改善箇所説明図

リレーエマージェンシーバルブ

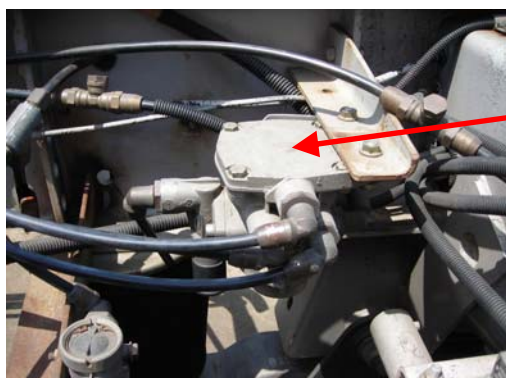
基準不適合発生箇所

トレーラのアブレーキ装置にエアの供給及びエア圧をコントロールするバルブ(リレーエマージェンシバルブ)において、定期交換部品の指定及び補修用部品の設定をしていなかったため、部品交換がおこなわれていない。そのため、そのまま使用を続けると、リレーピストンとシリンダーが固着し、ブレーキを離した際に、ブレーキが引きずり、最悪の場合、ブレーキが過熱し、火災に至るおそれがある。

全車両、リレーエマージェンシバルブを交換するとともに、当該バルブの定期交換時期を明示する。

対策品は頭部がドーム形状をしている。
